RAPPORT d'ENQUETE PUBLIQUE

**DEMANDE d'AUTORISATION ENVIRONNEMENTALE
POUR l'IMPLANTATION d'un PARC EOLIEN SUR LES
Communes de BRANSAT et LAFELINE (ALLIER)**

Enquête publique implantation parc éolien BRANSAT – LAFELINE. Ouverture le 11 décembre 2020 clôture le 15 janvier 2021

Les graphiques ci-dessus représentent les couloirs de migration et les zones d'implantation des aérogénérateurs © LPO.

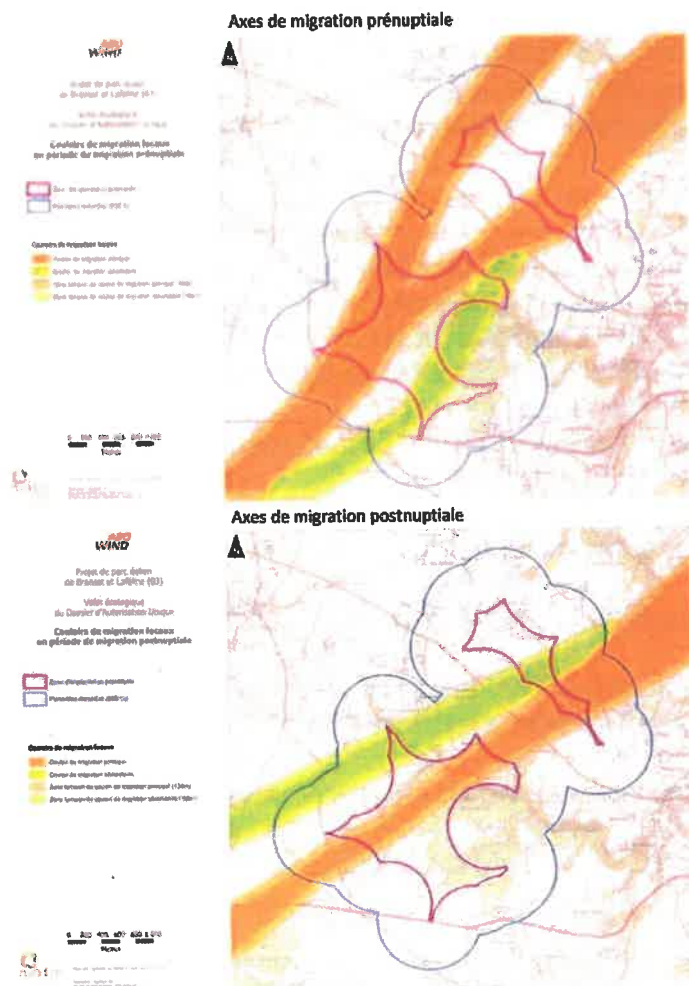
Rappelons que suivant les affirmations de la ligue de protection des oiseaux, la Z.I.P se situe sur des voies majeures de migration, notamment en ce qui concerne les grues cendrées, que ce soit, au printemps ou en automne

Également, une quinzaine d'espèces patrimoniales, survolant l'espace au moment de la migration pré-nuptiale et post-nuptiale : l'Alouette lulu, le Balbuzard pêcheur, la Bécassine des marais, le Busard cendré, le Busard des roseaux, le Busard Saint-Martin, le Courlis cendré, le Faucon pèlerin, le Milan noir, le Milan royal, l'Œdicnème criard, la Pie-grièche à tête rousse, la Pie-grièche écorcheur, la Pie-grièche grise et le Vanneau huppé.

Il paraît impensable d'implanter des structures éoliennes dans des voies migratoires utilisées par l'avifaune.
